## Errata OVI40 UI V1.8 Batch 1 Bausatz

Möglicher Kurzschluß (photo DF9EH)

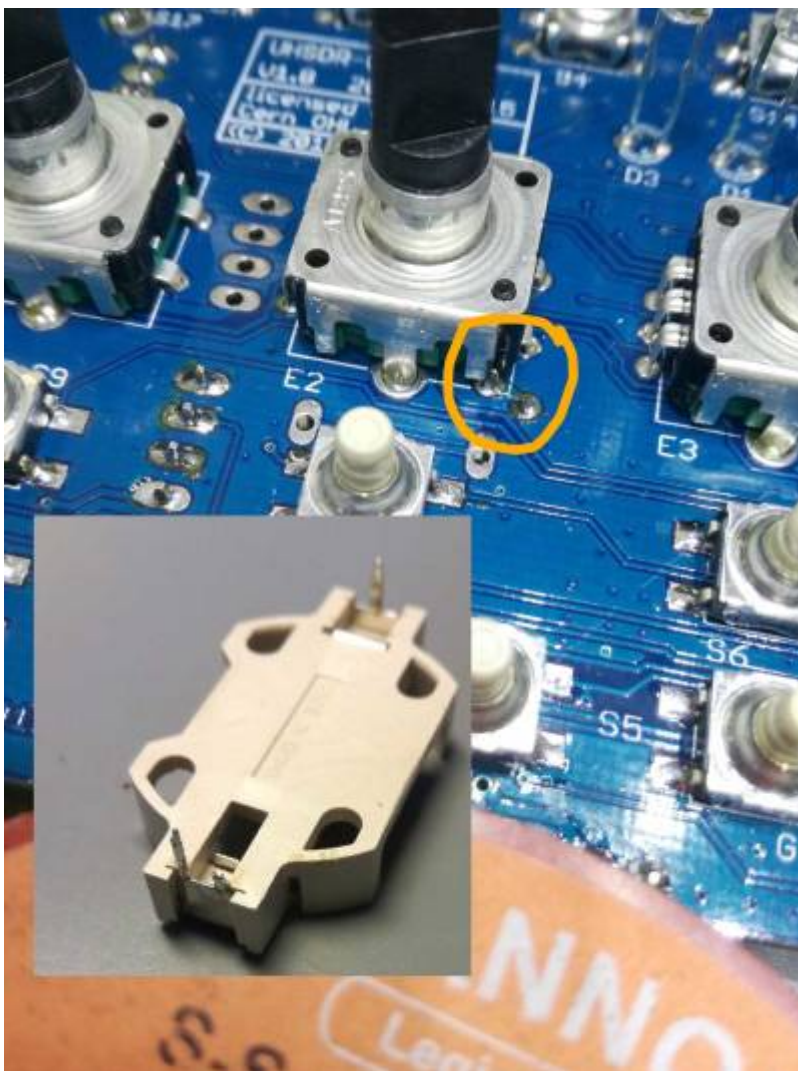
- Mini-USB socket J11 ist "Type A" aber "Type B" ist richtig, es liegt also das falsche Bauteil bei. Korrektes Teil beschaffen, z.B. Buerklin 72F2280
- CR2032 holder, bei dem Batteriehalter muß unbedingt vor dem einlöten einer der +Anschlüsse gekürzt/abgeschnitten werden
